Umweltbezogene Stellungnahmen der Träger öffentlicher Belange im Rahmen der Beteiligung gemäß § 4 Abs. 1 und Abs.2 BauGB

zur 3. Flächen-Nutzungsplanänderung und dem Vorhabenbezogenen Bebauungsplan Nr.1 der Gemeinde Grebin

Mit Beschlussempfehlungen (Be) an die Gemeinde Grebin

Karte: Teilbereich 2, Niedermoor grün markiert

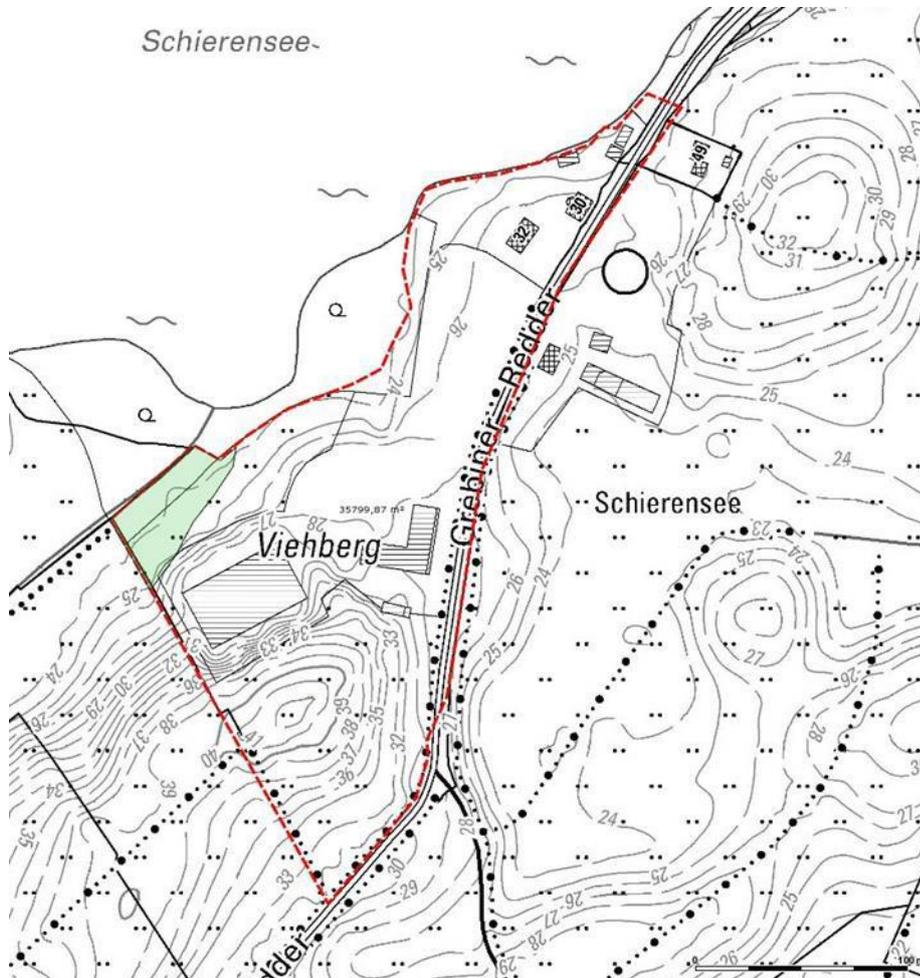
Die westliche Spitze des Teilbereichs 2 wird in der Bodenkarte Schleswig-Holstein 1:25.000 als Fläche mit Niedermoorboden ausgewiesen (siehe Karte unten, grüner Bereich). Dieses Areal (ca. 1800 m²) ist möglichst extensiv zu nutzen. Die in der Begründung zur Flächennutzungsplanänderung unter Punkt 6.1 getätigten Ausführungen zum Bodenschutz werden als hinreichend erachtet.

Gemäß § 1 BBodSchG ist die Funktionsfähigkeit des Bodens zu erhalten und zu fördern („vorsorgender Bodenschutz“). Die westliche Spitze des Teilbereichs 2 wird in der Bodenkarte Schleswig-Holstein 1:25.000 als Fläche mit Niedermoorboden ausgewiesen (siehe Karte unten; grüner Bereich). Dieses Areal (ca. 1800 m²) ist möglichst extensiv zu nutzen. Spätere Grünflächen sind zum Schutz vor schadhafte Bodenverdichtungen nach Möglichkeit weder zu befahren noch mit Auflasten zu versehen.

Be: Die Stellungnahme wird zur Kenntnis genommen. Keine Bedenken. Die Erstellung eines Bodenschutzkonzeptes wird geprüft.
